改善箇所説明図

【改善措置の内容】

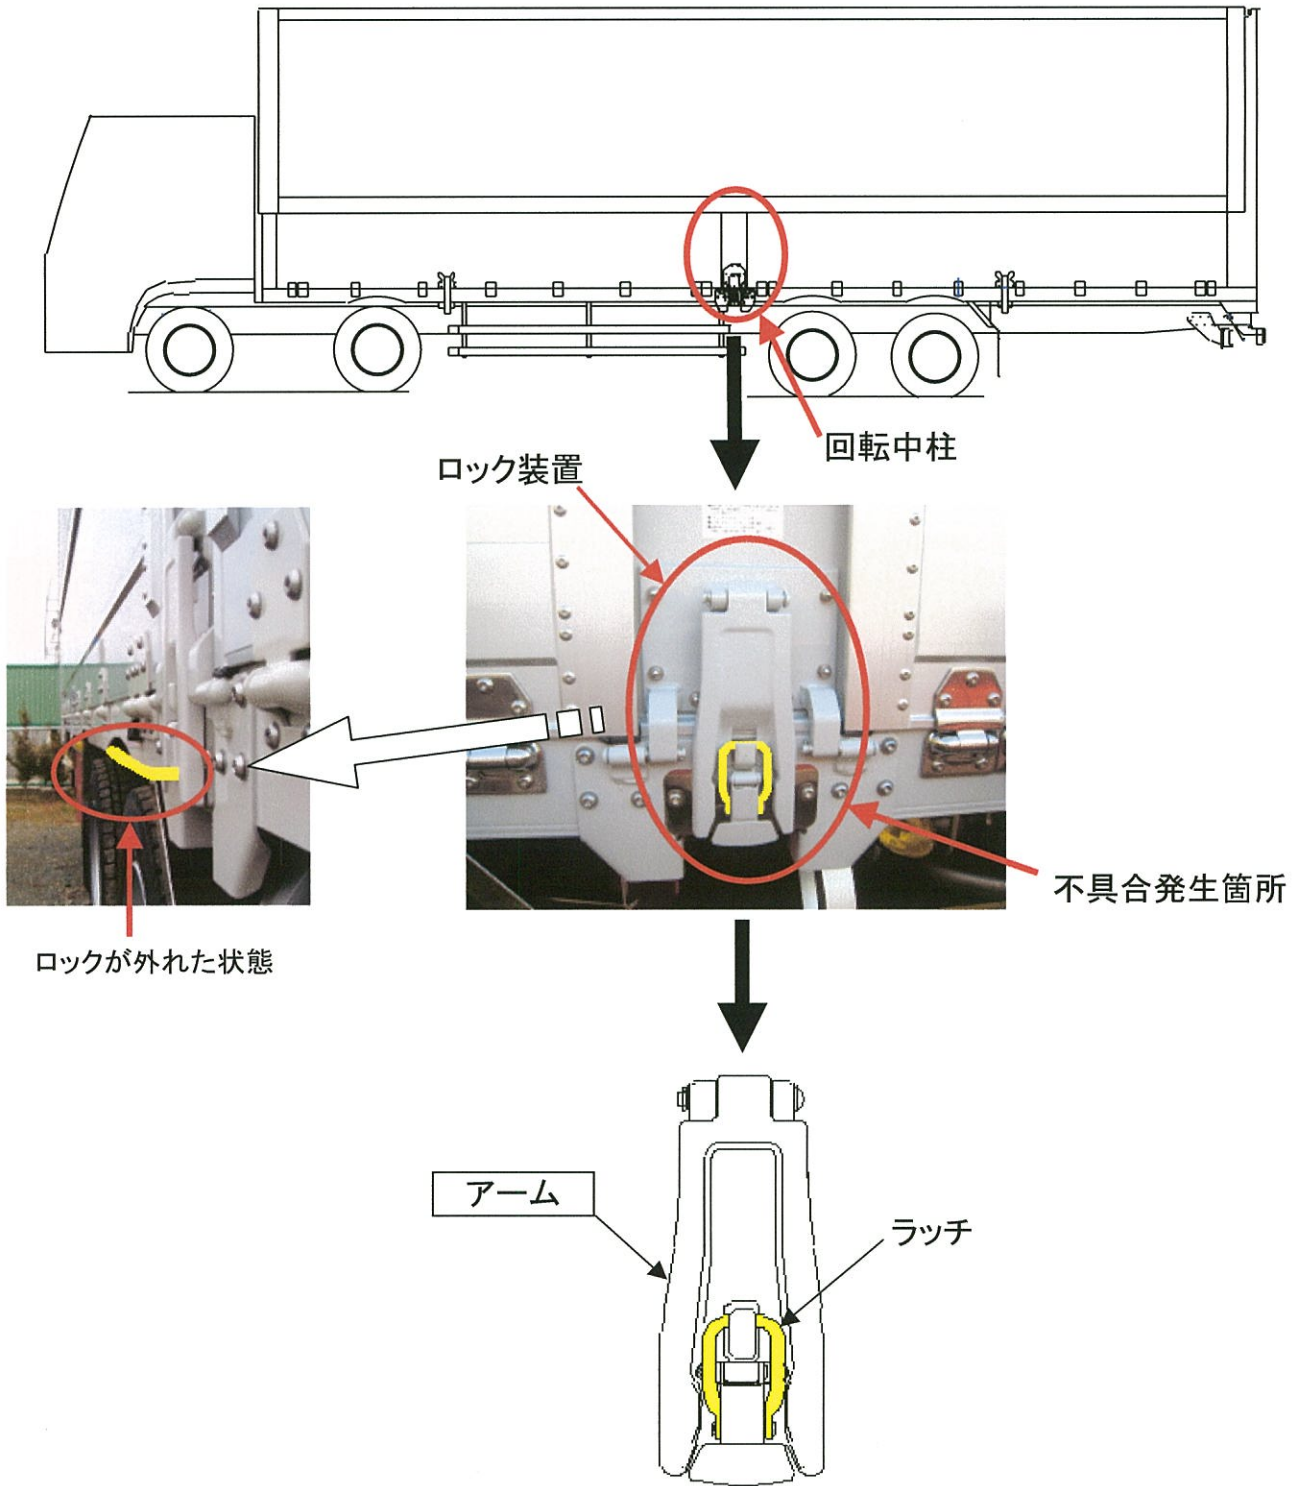
ウイングトラックの荷台あおりを固定するための回転式中柱において、荷台内側から強い横荷重を受けた場合、当該中柱固定用ロック装置の頑健性が不足しているため、当該ロック装置のラッチが外れ、車両の全幅が道路運送車両の保安基準を満足しない。

全車両、回転式中柱固定用ロック装置のアームを対策品に交換する。

□ は交換部品を示す。交換部品の裏面には、青色丸形シールを貼りつける。
